# 总平面图

### 修改内容:

# A-2#楼 1F

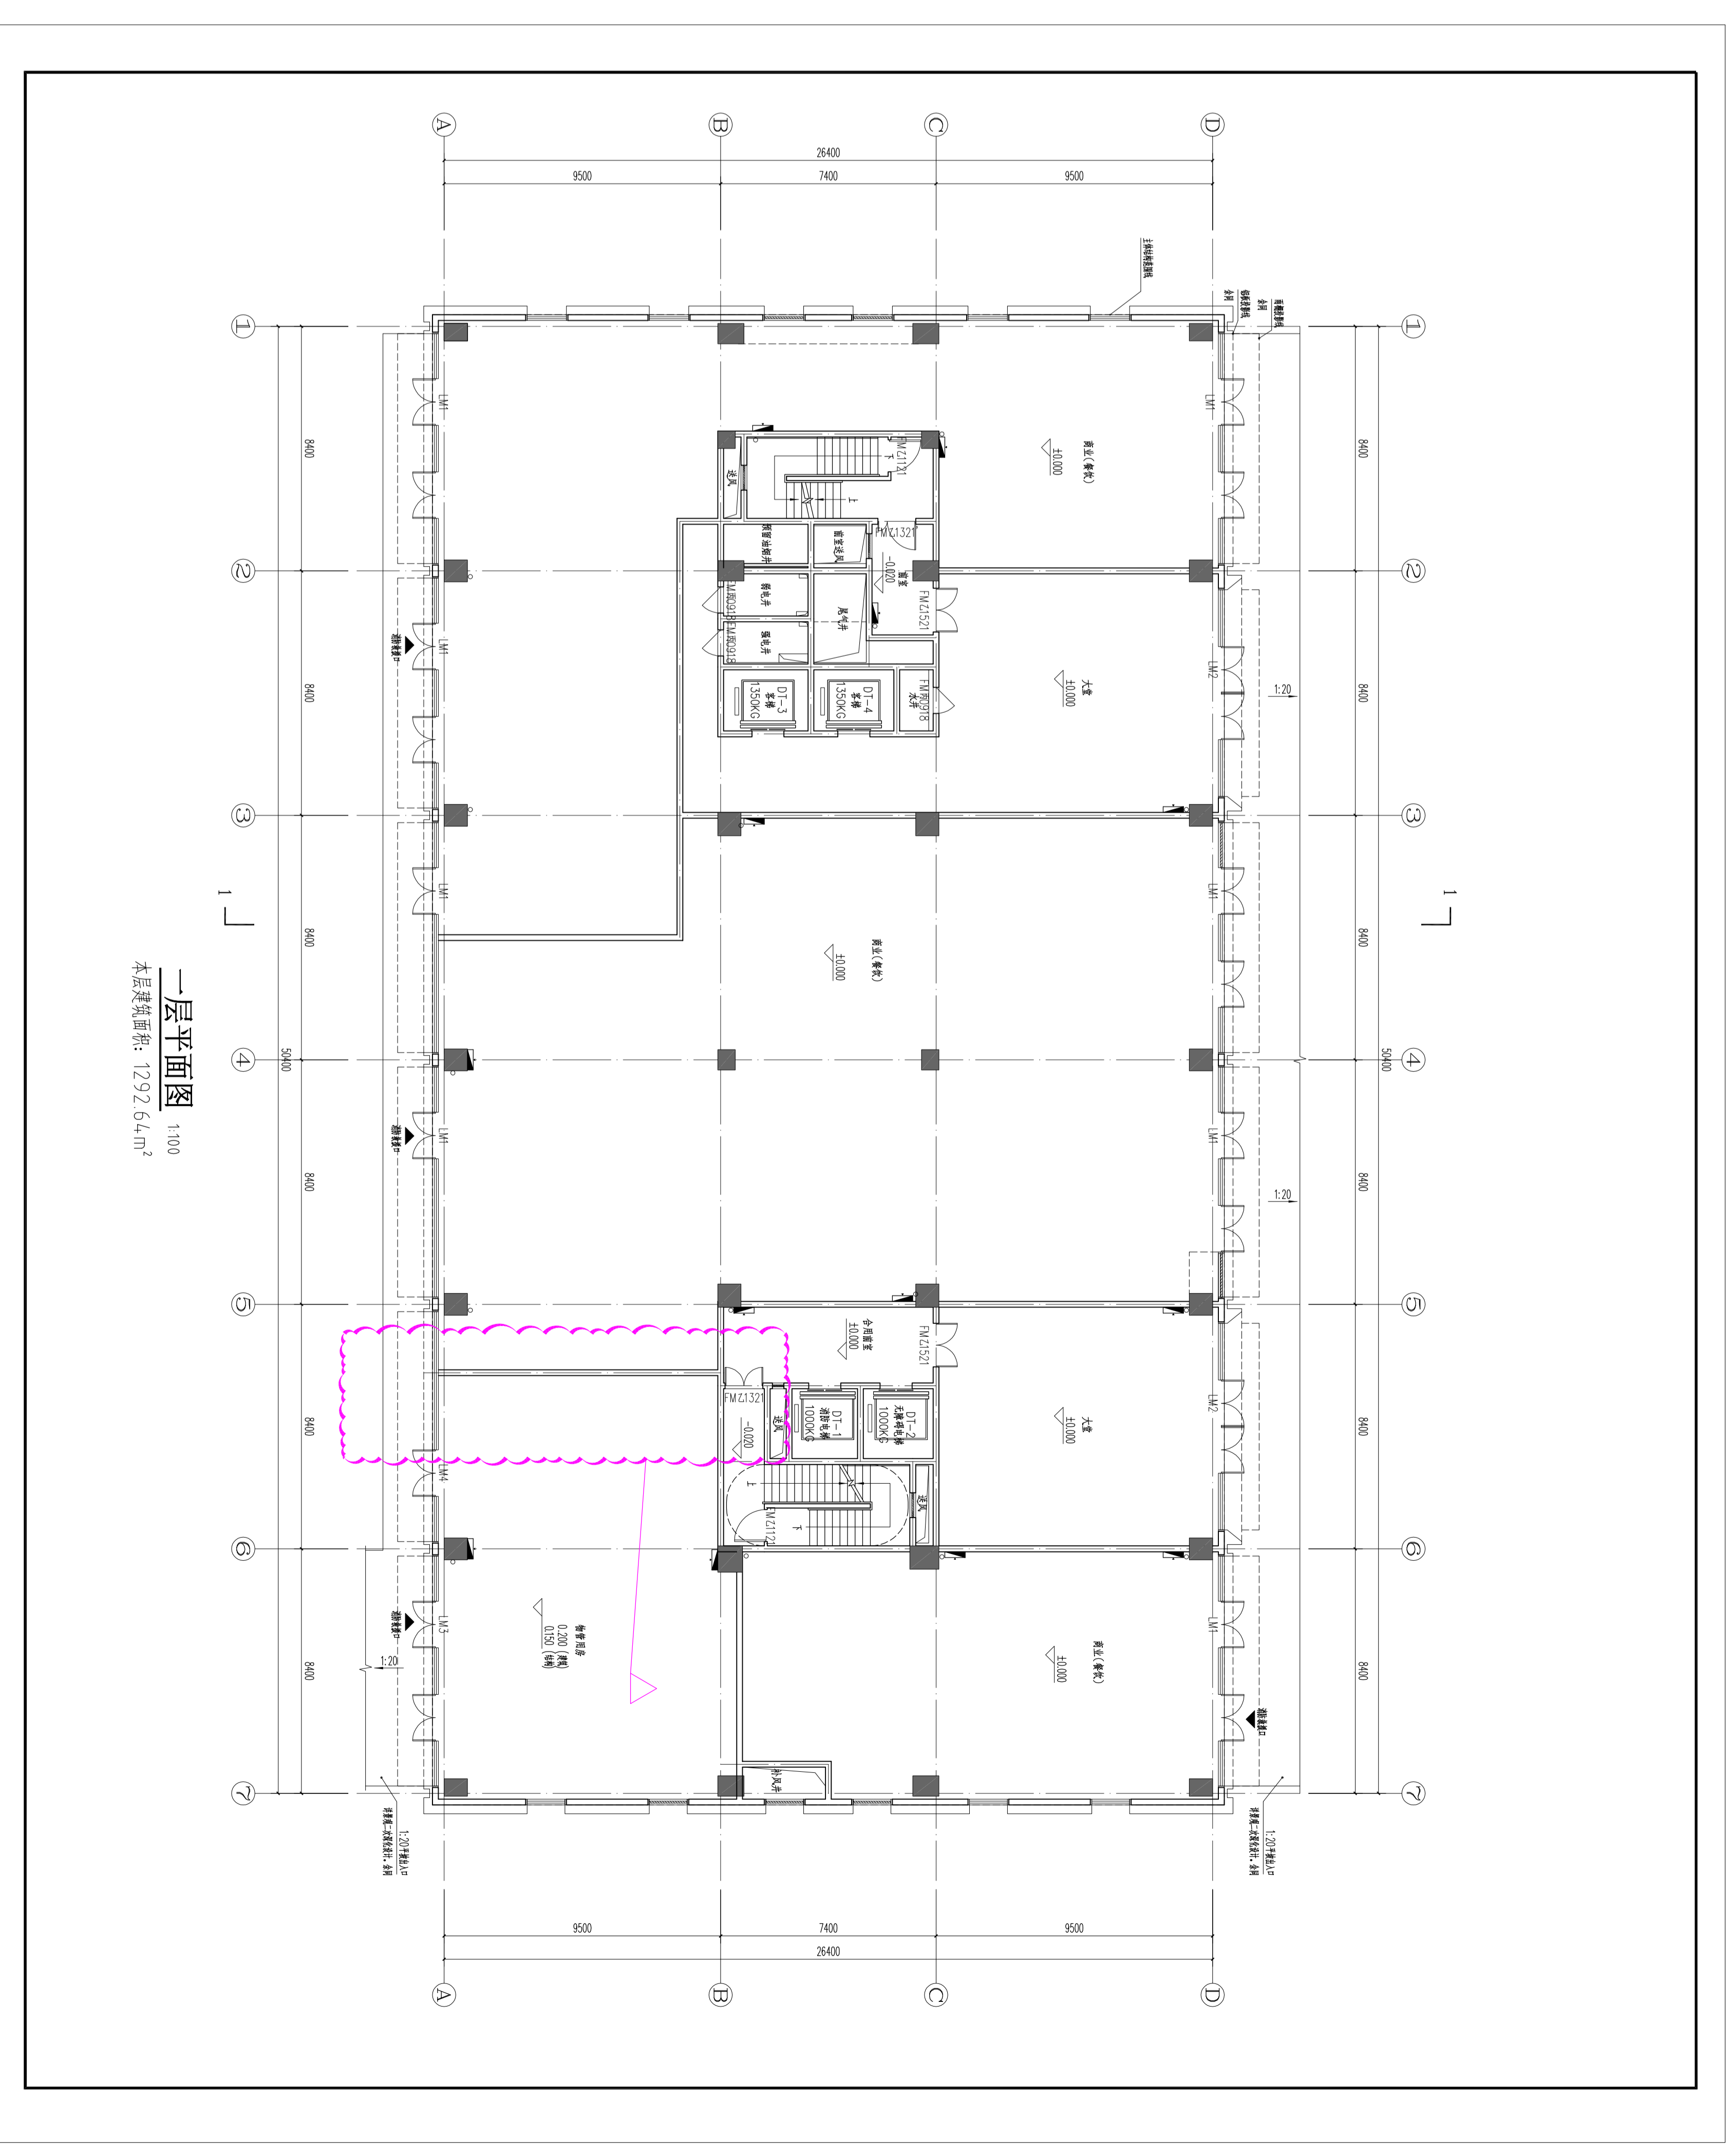
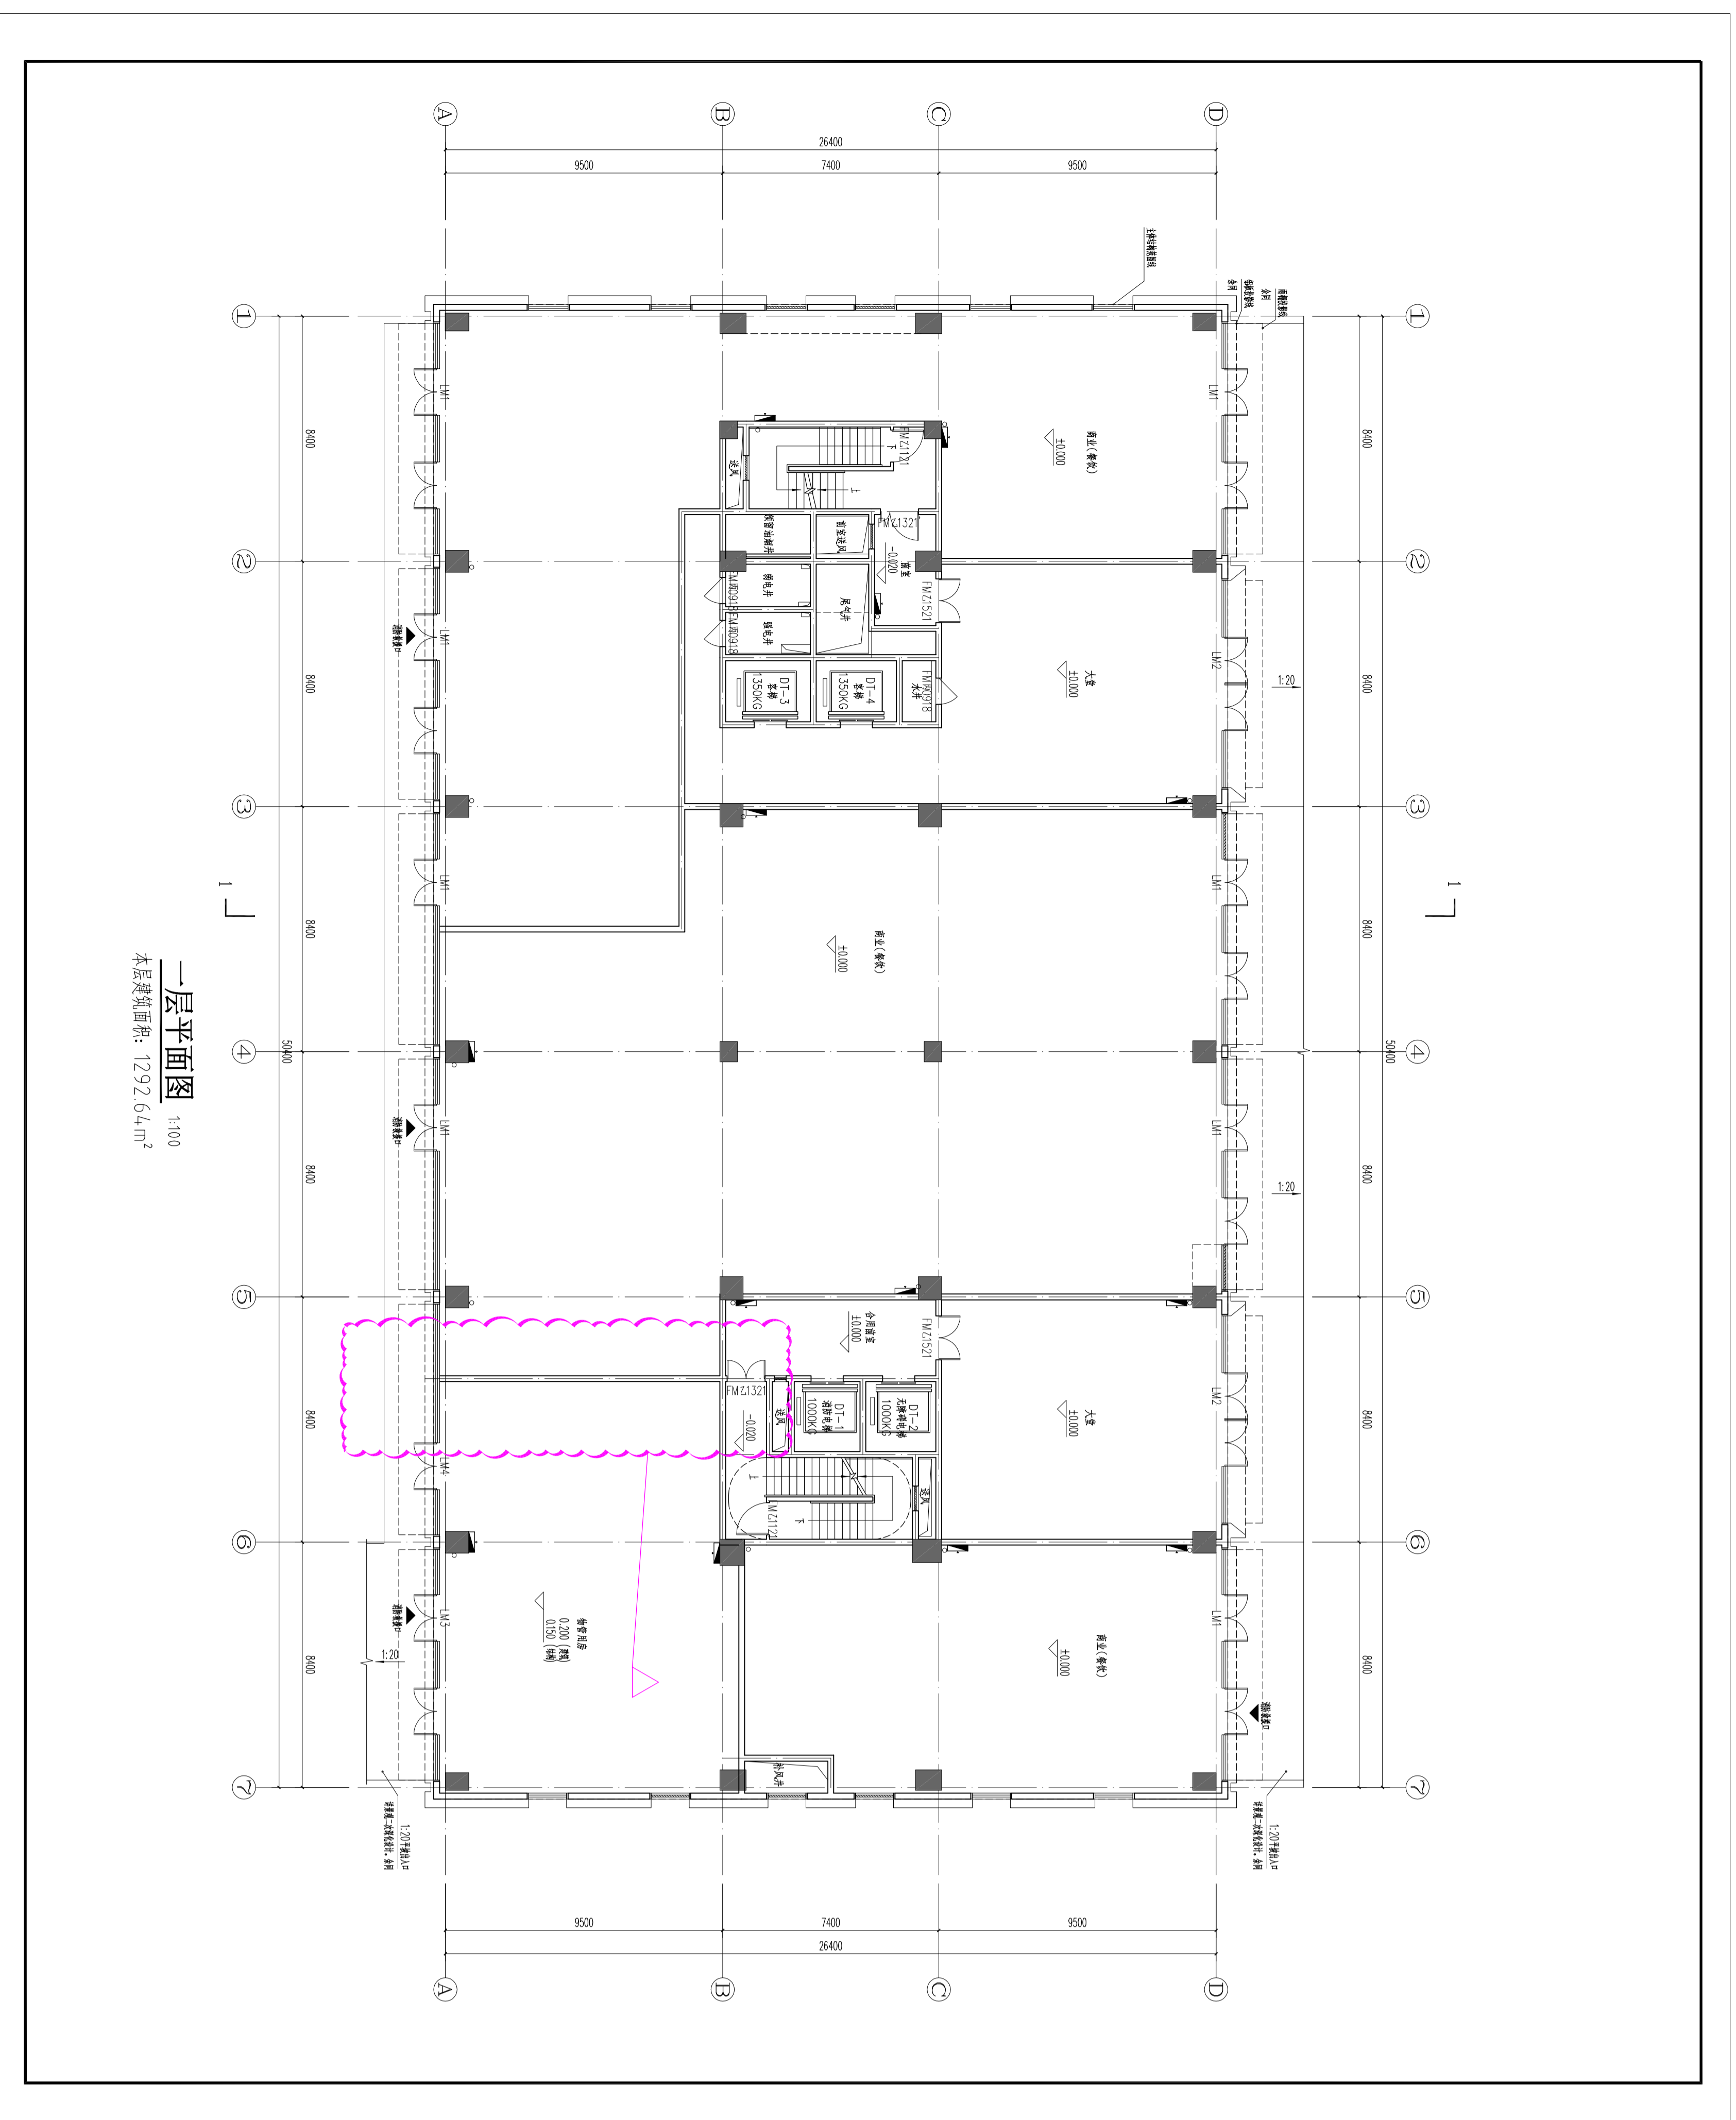
移动5轴~6轴交A轴~B轴分隔墙位置。物业用房面积增加4.41平方米;
